اطلاعیه فنی - تعمیراتی

نوع خودرو پژو ۴۰۵، پارس و سمند دوگانه سوز

عنوان نصب شیر دستی به جای شیر برقی سرمخزن

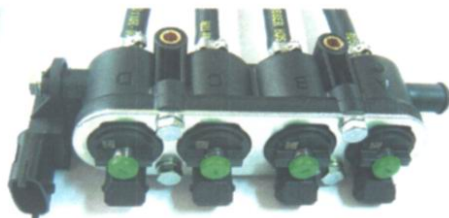
با توجه به نصب شیر سرمخزن دستی به جای شیر سرمخزن برقی در تعدادی از خودروهای:

• وجود مقاومت (کورکن) به شماره فنی ۲۲۱۱۸۰۱۷ روی سوکت شیر برقی (شیر دستی سرمخزن + مقاومت) (کورکن)

• دانلود ECU گاز مطابق اطلاعیه فنی شماره ۶۱-۱۳۸۶ (شیر دستی سرمخزن + دانلود ECU گاز)
